Wyjaśnienia Nr 2
treści Specyfikacji Warunków Zamówienia

Dotyczy postępowania o udzielenie zamówienia publicznego pod nazwą: Budowa budynku o przeznaczeniu społeczno-kulturalnym na potrzeby mieszkańców Powiatu Bialskiego realizowanego w ramach Rządowego Funduszu Polski Ład: Program Inwestycji Strategicznych (ogłoszonego w Dzienniku Urzędowym Unii Europejskiej 2023/S 055-160614)

Rysunek A4 RZUT PIWNIC
Słupy żelbetowe piwniczne

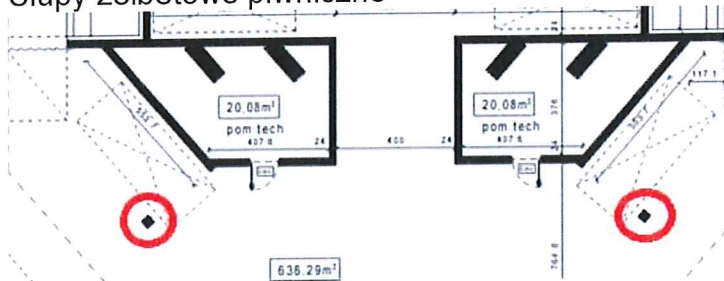
Słupy te zaprojektowano zbyt blisko ścian obiektu (wielkość miejsca postojowego), dodatkowo nad nimi brak jest ścian (zaprojektowano otwory na stolarkę pomiędzy holem głównym a portiernią oraz pomiędzy pokojem biurowym a holem – Czy Zamawiający dopuszcza inny układ konstrukcji obiektu pozwalający na:

Usytuowanie poszczególnych elementów konstrukcyjnych będzie przyjęte na etapie właściwego projektowania budynku. Zamawiający dopuszcza inny układ konstrukcji obiektu, jeżeli takie rozwiązania zostaną przedstawione na etapie projektowania, po ich uzgodnieniu z Zamawiającym.

Część rysunkowa
tki

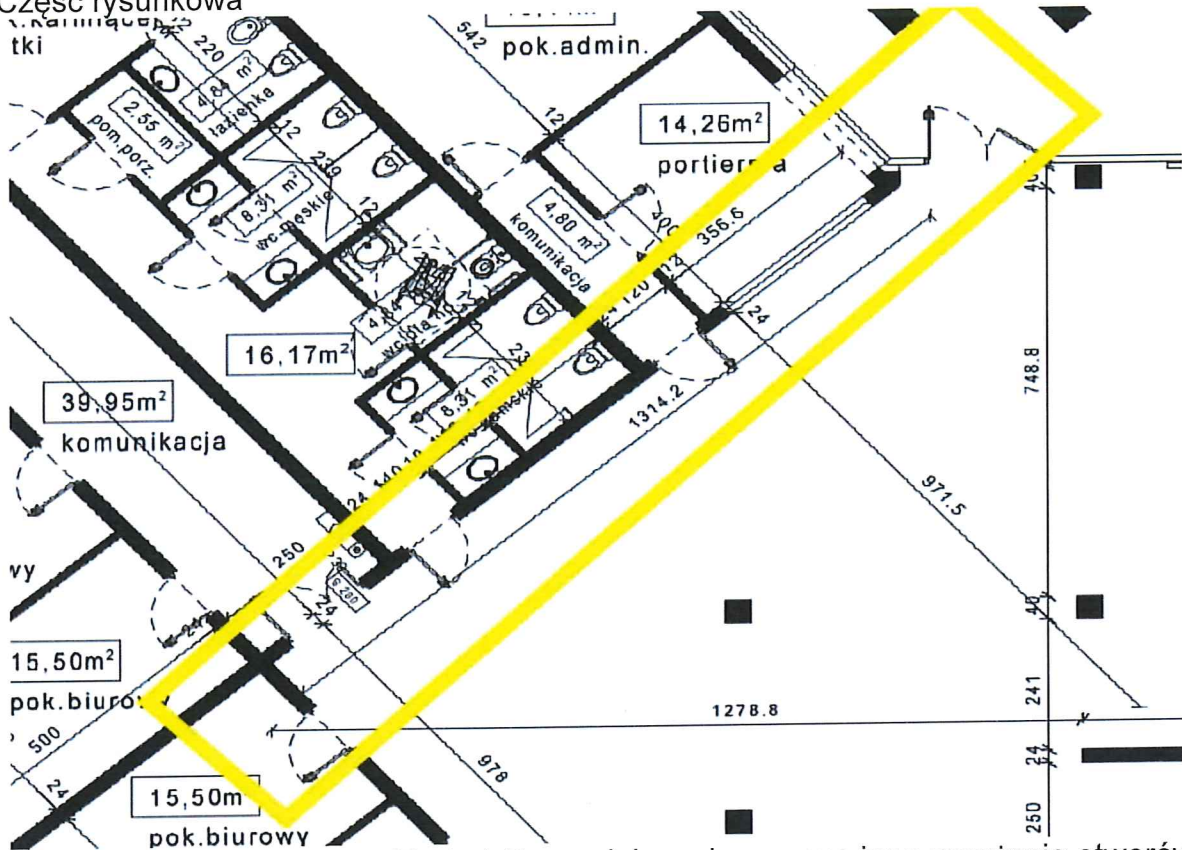
Czy w miejscu wskazanym (Parter) Zamawiający dopuszcza inną aranżację otworów w ścianie, umożliwiającą wykonanie tarczy w poziomie parteru?

Zamawiający nie dopuszcza innej aranżacji otworów w ścianie.

Część rysunkowa

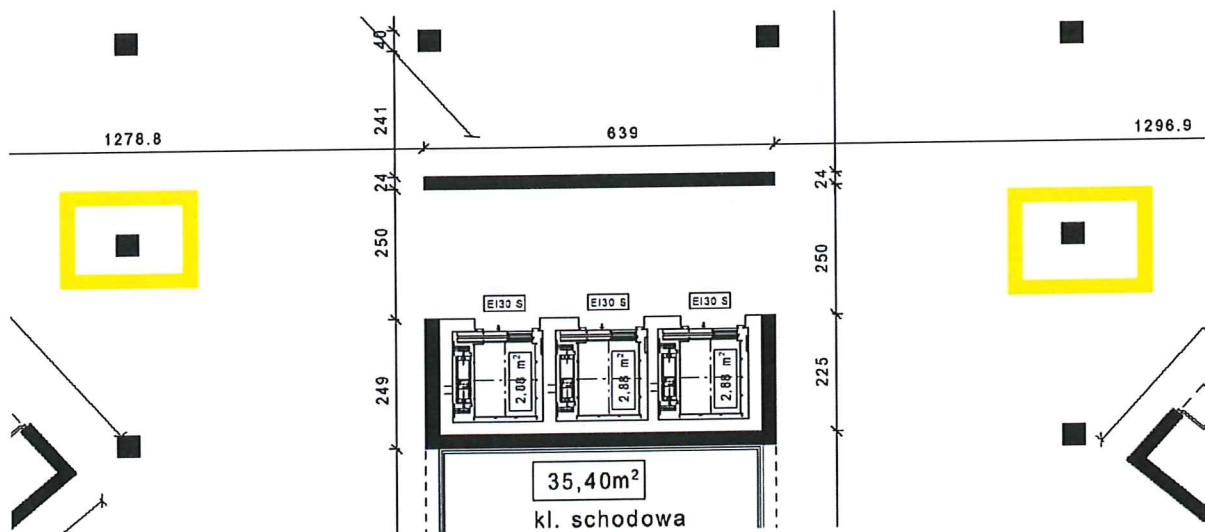
Słupy wskazane na rysunku nie mają kontynuacji na wyższej kondygnacji, natomiast na kolejnej mają. Czy Zamawiający dopuszcza wykonanie słupów prowadzonych od poziomu posadowienia aż do poziomu dachu i dodatkowo na przesunięcie tych słupów na linię ściany przed szachtami windowymi? W rozwiązaniu przedstawionym częścią rysunkową PFU nie ma racjonalnej możliwości pokonania powstałych w wyniku braku tych słupów znacznych rozpiętości

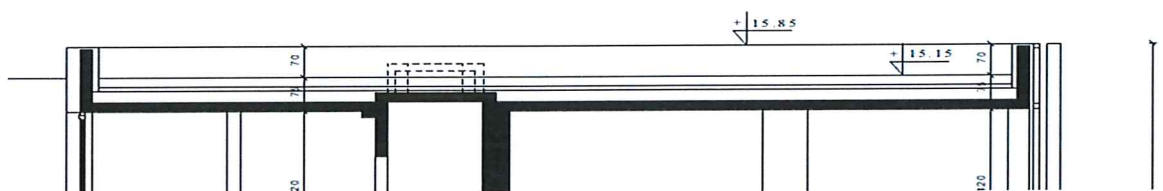
W jakiej konstrukcji jest wykonany wyższy stropodach. Czy jest on stropodachem żelbetowym czy jest to dodatkowa konstrukcja na stropie nad III piętrem?

W przekroju nic nie jest widoczne oprócz stropodachu i attyk

Planowany jest stropodach żelbetowy, jednakże Zamawiający dopuszcza także inne rozwiązania. Konkretnie rozwiązania należy opracować i uzgodnić z Zamawiającym na etapie prac projektowych.

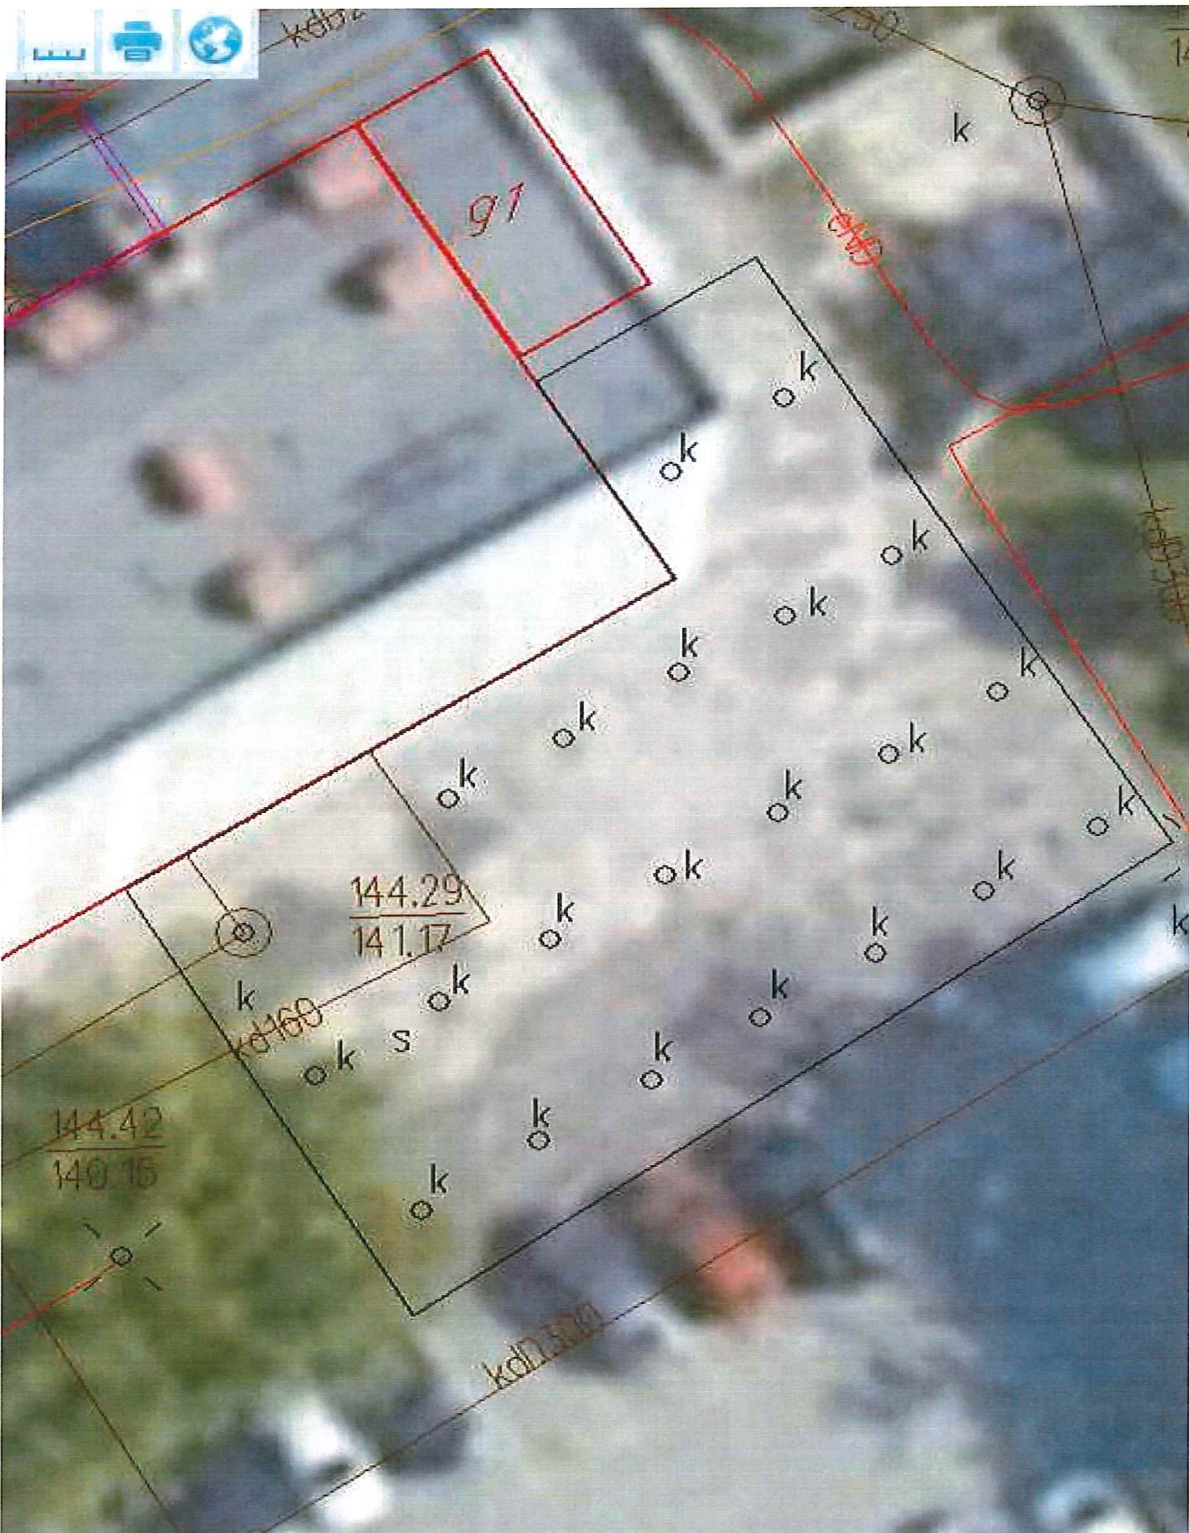
Na terenie Inwestycji znajduje się podziemna część przylegająca do istniejącego budynku „Lubelskiego Urzędu Wojewódzkiego w Lublinie.

Prosimy o potwierdzenie tego faktu, biorąc pod uwagę to, że nowoprojektowany budynek przylega oraz nowoprojektowana droga idzie nad piwnicą.

Prosimy o informację co należy przyjąć do wyceny: wyburzenie części obiektu, wykonanie zasypu oraz ściany oporowej czy pomieszczenie należy pozostawić, wzmocnić i wykonać nowy nośny strop?
